《三亚市中心城区控制性详细规划（修编及整合）》
SJX02-01、SJX02-04、SJX02-05地块规划修改必要性论证报告

三亚市自然资源和规划局

2022年01月

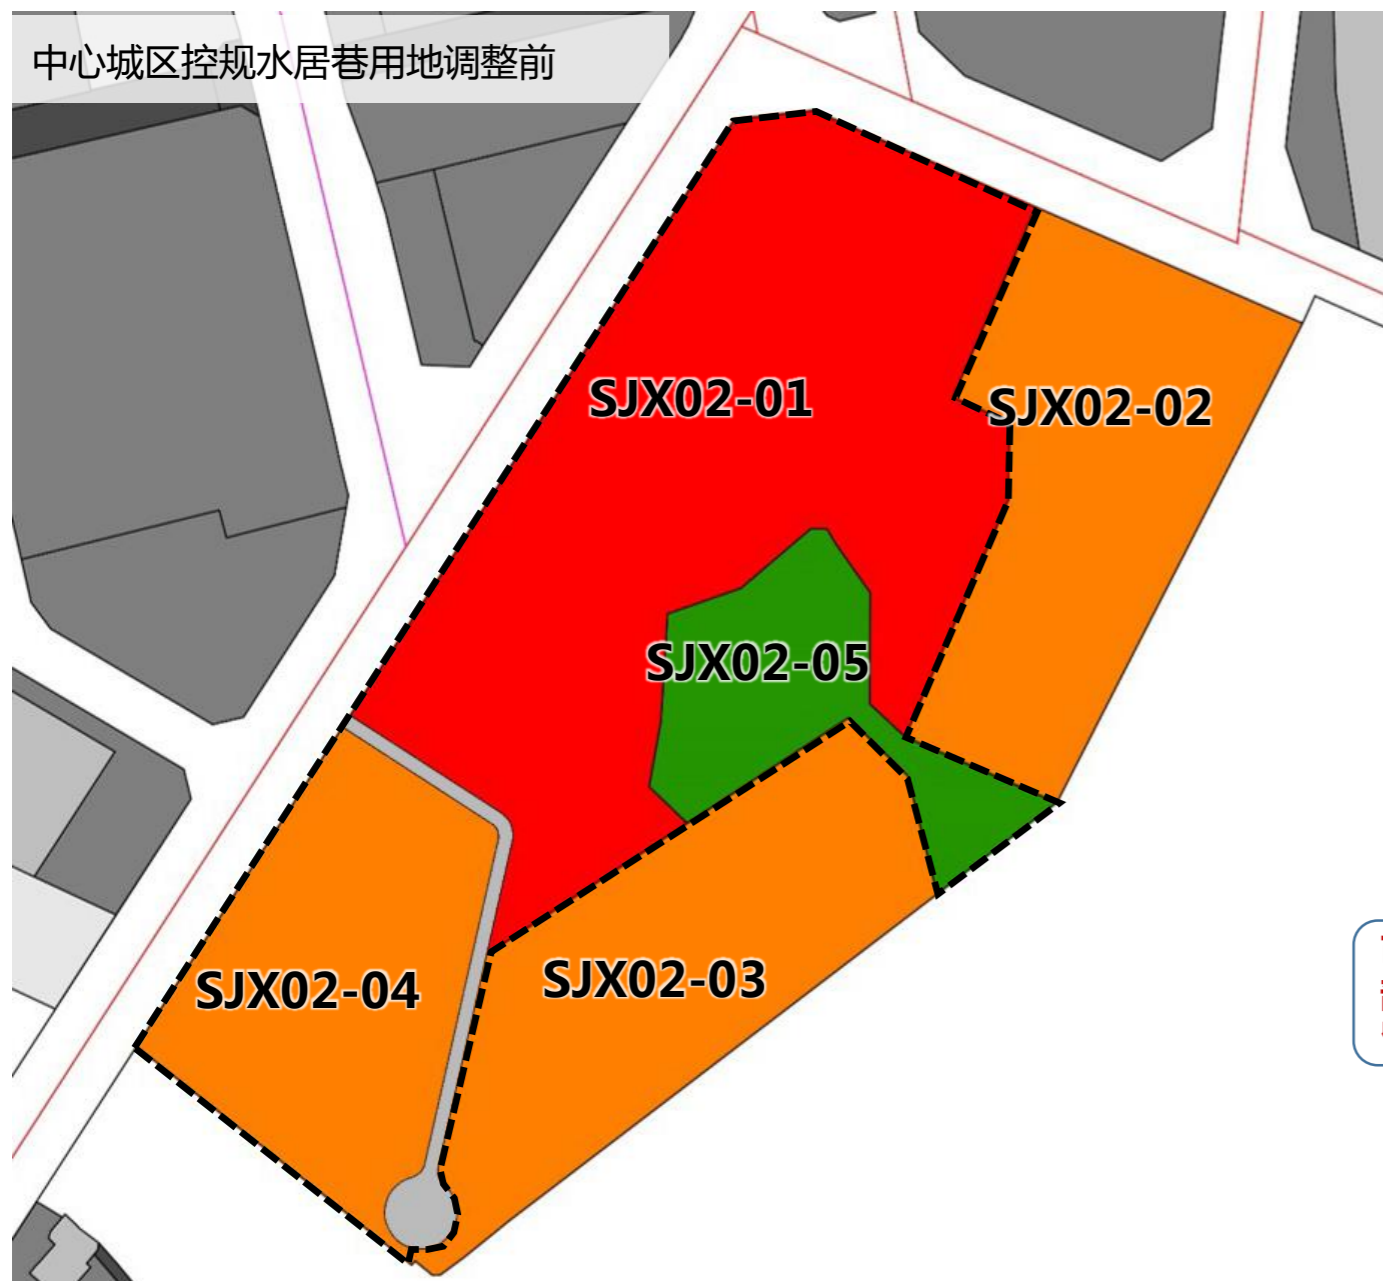
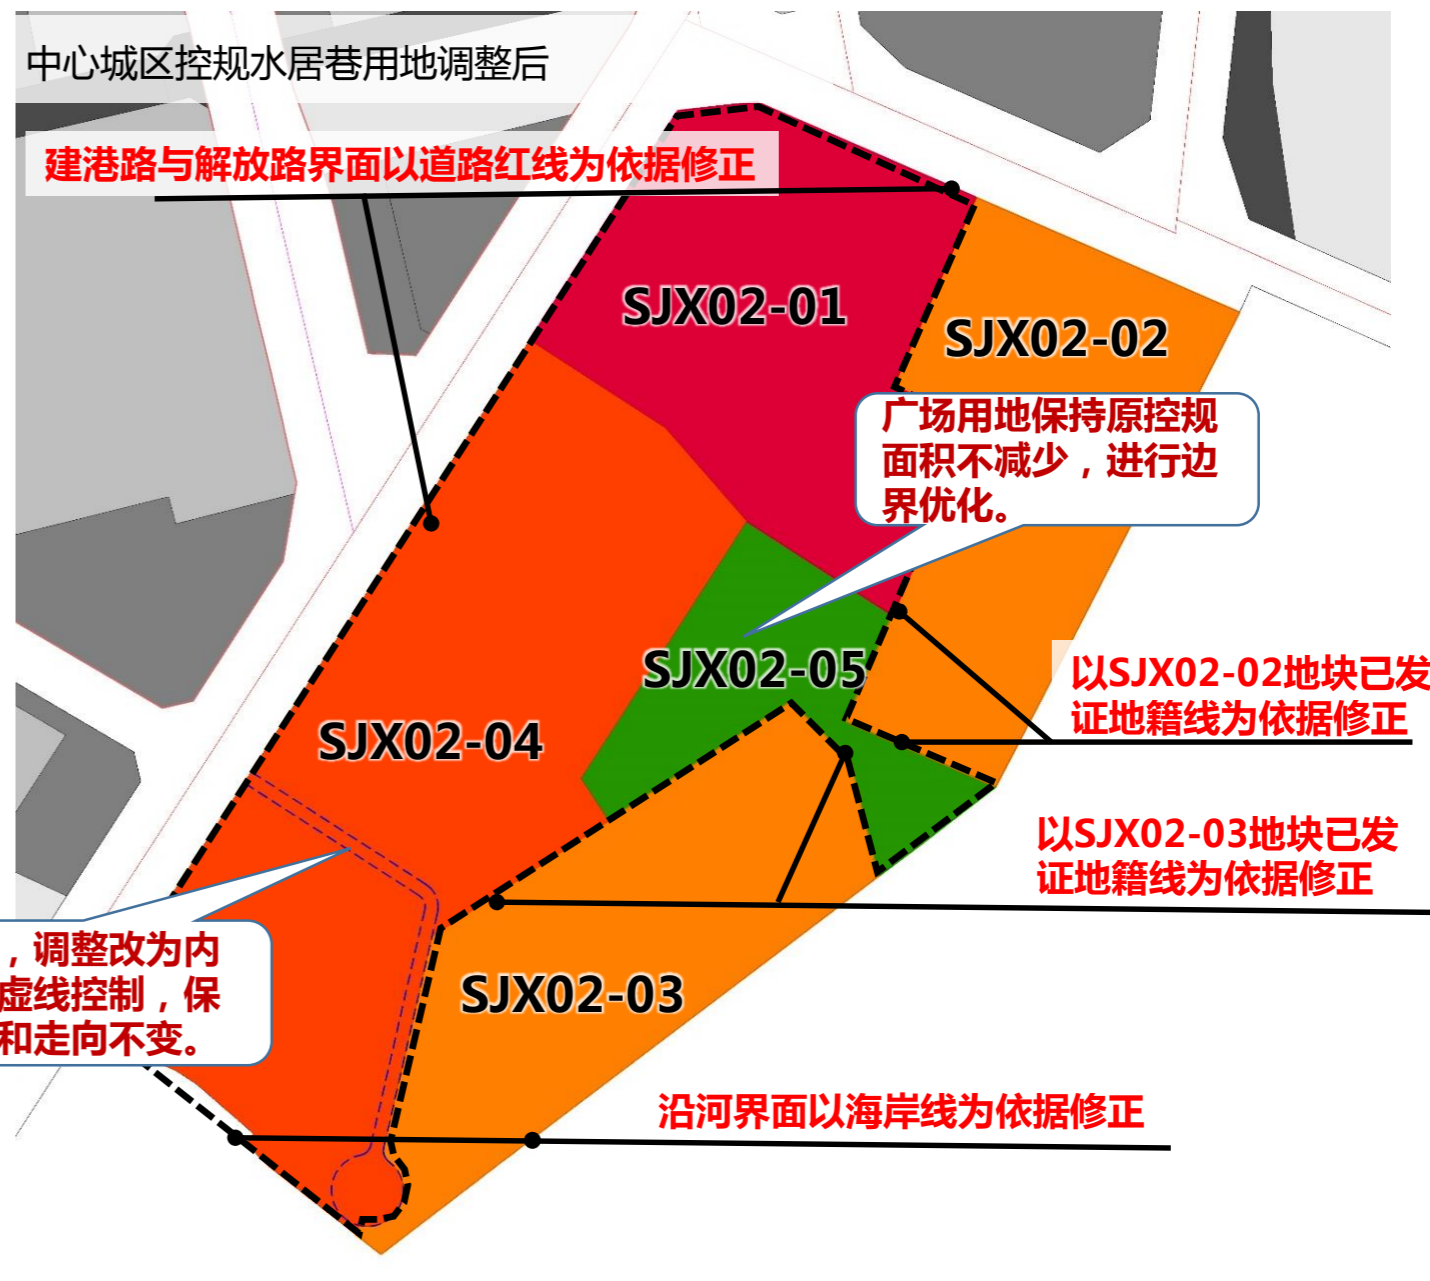
① 边界优化

建港路边界与南边海隧道道路红线为依据进行修正，沿河界面以海岸线为依据进行修正。包括详见下图。

③ 道路优化

SJX02-04、SJX02-01地块间的市政道路，调整改为内部道路，虚线控制，保留其宽度和走向不变。

② 地块划分及指标优化

地块划分根据项目建设需求，将SJX02-01、SJX02-04、SJX02-05三块未建地块重新划分，地块间指标平衡优化。

⑤ 广场优化

SJX02-05广场用地保持原控规面积不减少，结合方案进行边界优化。

1. 规划市政道路和现状古树的位置冲突

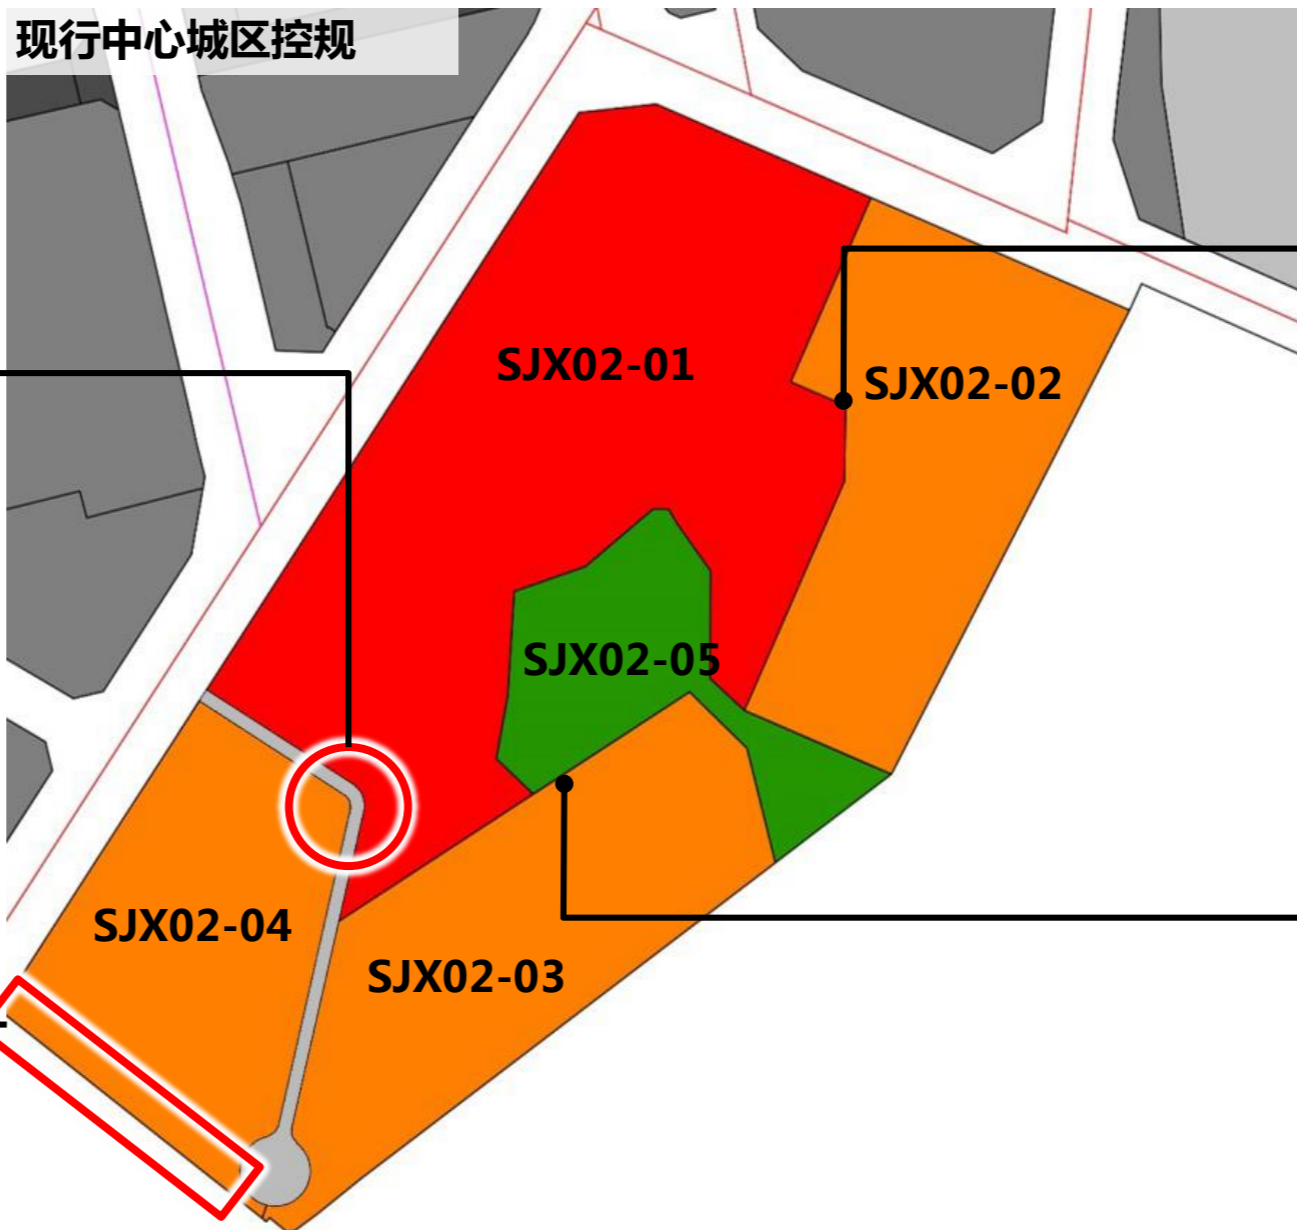
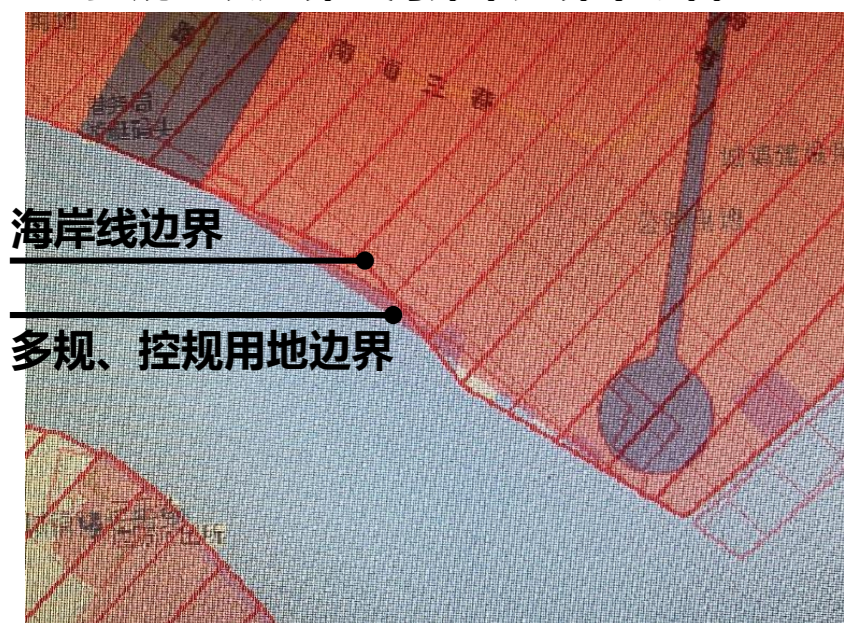
现行控规中心城区控规存在市政道路与现状古树位置存在冲突、地块边界与海岸带边界和内部地块划分与已发地籍权属线不吻合的问题，原控规存在的技术问题影响地块项目的落地建设。为落实古树保护，做好现行中心城区控规动态维护，保障国土空间规划依法、公平、公正的有效实施。对现行中心城区控规原存在问题进行技术修正，启动本次规划修改是有必要的。
